Formular de evaluare a condițiilor de accesibilitate a clădirilor publice

Data: 27-09-2023

Categorii	Indicatori	Date colectate
Localitate, raion:	Balatina (Glodeni)	
Adresa, strada, nr.:	Balatina, Glodeni, Moldova	
Instituția:	Casa de Cultura Balatina	
Tipul instituției:	Instituție culturală	
Latitudinea:	47.6931095 ,	
Longitudinea:	27.3447327

Fig. V.32.b Rampă de acces paralelă cu intrare în clădire

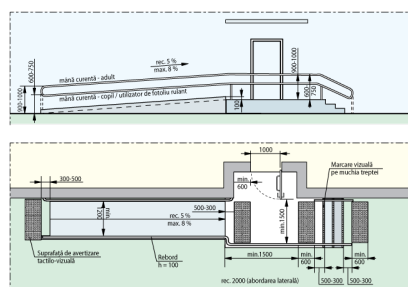
Intrarea în clădire este la nivelul solului:	Nu
Dacă este folosită o intrare alternativă, există indicatoare care arată direcția către aceasta:	Nu
La intrare sunt trepte:	Da, 2 trepte, Înălțime totală a treptelor/scărilor (cm) 16 cm
La intrarea în clădire este instalată o platformă de ridicare (verticală sau înclinată):	Nu
Dimensiunile pragului/spațiului din fața ușii de intrare în clădire:	500 cm x 300 cm
Înălțimea pragului ușii (de la nivelul solului până la nivelul superior al pragului):	30 cm Standard: Se aplica regula de 1:12
Dacă există trepte, sunt semnalate treptele cu elemente contrastante și/sau tactile:	Nu Standard: prima și ultima treaptă trebuie semnalate în culori contrastante
Există rampă de acces:	Nu
Nu există rampă, dar sunt șine metalice:	Nu
